| Växellådor M45, / M46 240-260-343 | | 44 DATUM Mars 79 |

Service meddelande

Förstärkt rörstift växelförare M45/M46

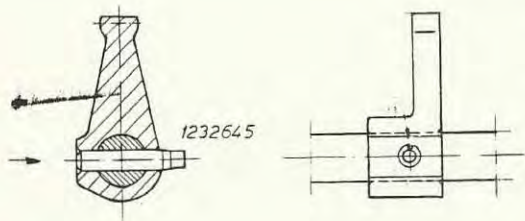
För att förstärka förbandet mellan växelväljarstängens och växelföraren har från nedanstående serienummer införts en förstärkt rörpinne. Det.nr 1232645-0.

L = 31,5 mm.

Stiftet sätts dit enligt skiss med slitsen vinkelrätt mot axelriktningen.

Denna rörpinne bör även användas vid byte på äldre växellådor av samma detaljnummer.

Äldre modeller

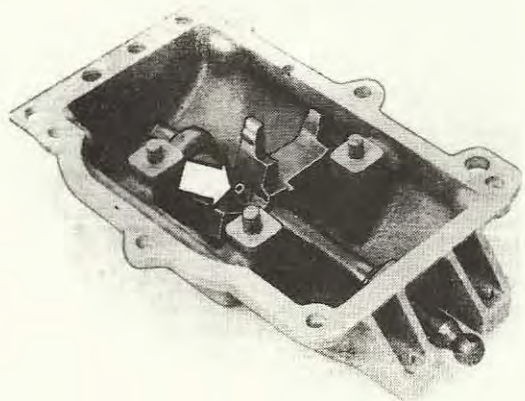
På äldre modeller av M45/M46 ska även fortsättningsvis användas rörpinne detaljnr 1220478-1.

L = 40 mm.

Då den vid ev. borttagning måste dras ut ska ca 10 mm lämnas utskjutande.
